**Projet de parc éolien « Col des trois sœurs »
déposé par la société SARL Col des trois sœurs (Baywa-re)
sur la commune de La Panouse (48)**

**Avis de l'Autorité environnementale
sur le dossier présentant le projet et comprenant l'étude d'impact
(articles L122-1 et suivants du Code de l'environnement)**

Avis émis le : 16 juillet 2020

Implantation des éoliennes sur le site

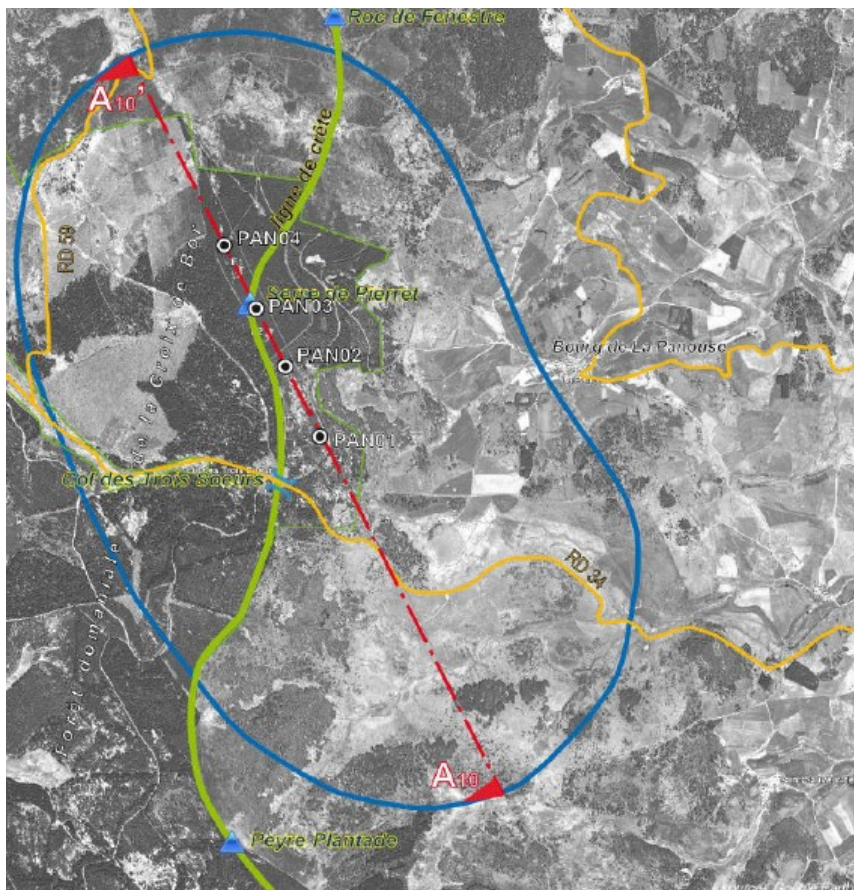
Toutefois, le scénario retenu génère des impacts sur des habitats naturels sensibles et des risques sur les espèces volantes, a minima pour trois des éoliennes sur quatre (E1, E2 et E4) ; ce qui ne permet pas d'affirmer que la solution retenue est celle de moindre impact. En particulier, la carte de sensibilité des habitats montre que des habitats de sensibilité écologique faible à très faible sont présents à quelques dizaines de mètres des emplacements choisis (voir plus loin).

La MRAe recommande d'étudier un scénario permettant le déplacement des éoliennes E1, E2 et E4 dans les habitats peu sensibles tout proches de ceux retenus.

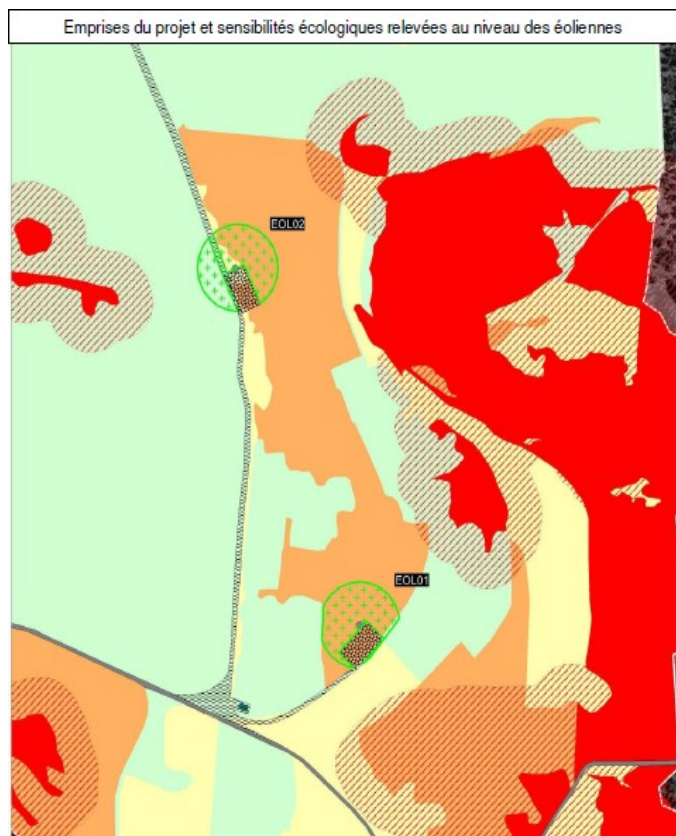
De nombreuses zones humides sont présentes au sein de l'aire d'étude immédiate ; elles correspondent à des mouillères ponctuelles au sein des boisements. L'éolienne E4 s'implante à proximité de deux mouillères. L'étude n'évalue pas les impacts de l'ensemble des travaux d'implantation de la plate-forme d'E4. Le rayon de défrichement retenu autour de l'éolienne est de 60 mètres. Il sera entretenu dans le cadre du débroussaillage réglementaire par gyrobroyage et tonte rase (page 224). Des interventions mécanisées (défrichement/débroussaillage) sont donc à prévoir jusqu'en bordure des deux mouillères.

La MRAe recommande d'étudier la possibilité de déplacer E4 afin d'éviter les mouillères.

Si E4 est maintenue sur place, la MRAe recommande d'évaluer les risques de pollution et de destruction des deux zones humides autour d'E4, liés à l'ensemble des travaux et de prendre les mesures pour les réduire et, le cas échéant, les compenser.
